Ansökan om tillstånd enligt miljöbalken – komplettering juli 2016

Frågor och svar per remissinstans

Bilaga SFR-U K:1 Frågor och svar per remissinstans

Komplettering I, Ansökan om utbyggnad av SFR, juli 2016.

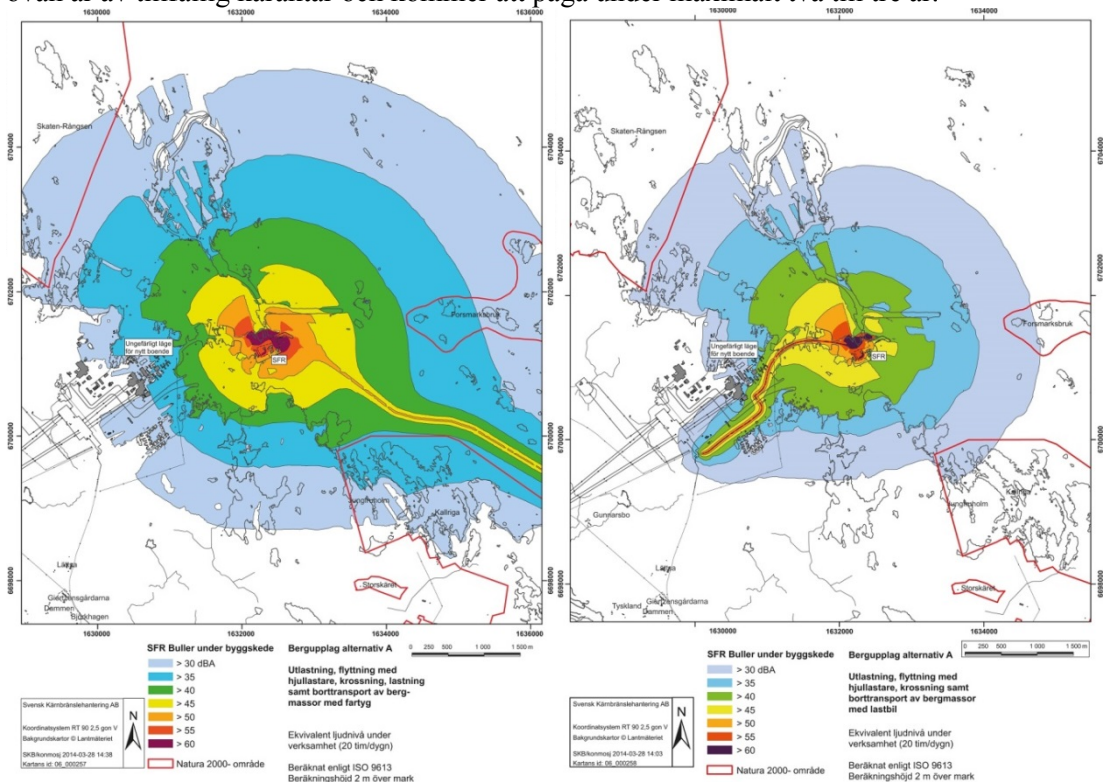
2.6 Närvaron av havsörn är stor i området. Därför är det motiverat att undersöka och bedöma om påverkan kan ske på eventuellt häckande par i närheten.

Den enda tillkommande påverkan som sträcker sig i riktning mot landområden där det potentiellt finns häckande havsörn är de förhöjda bullernivåer som verksamheten kan komma att medföra under byggskedet (se figur 1). Notera att bullerpåverkan redovisas ner till bullernivåer på 30 dB(A) och att bullernivåer mellan 30 och 40 dB(A) är mycket låga och motsvarar vindsus eller bakgrundsljud på ett kontor eller bibliotek. Det finns undersökningar

som har påvisat negativa effekter av trafikbuller på fågelliv men det rör sig då om bullernivåer över 45dB(A). Under 45 dB(A) har inga negativa effekter kunnat påvisas (Helldin 2013). Enligt resultat från fågelinventeringar i området finns aktiva boplatser för havsörn i utkanten av de områden som kan komma att påverkas av förhöjda bullernivåer. Havsörnarna bedöms dock inte påverkas negativt då själva verksamheten och transportererna sker långt (flera kilometer) ifrån boplatserna, vilket utesluter det direkta intrånget som häckande havsörn kan störas av (Martin Green, personlig kommunikation, 28 april 2015). Om SKB väljer att transportera bergmassor med båt från Forsmarks hamn (se Figur 1 till vänster) kommer detta att ske längs den farled som redan idag används för olika båttransporter till och från Forsmark. Det kan även noteras att de bullerstörningar som tas upp ovan är av tillfällig karaktär och kommer att pågå under maximalt två till tre år.
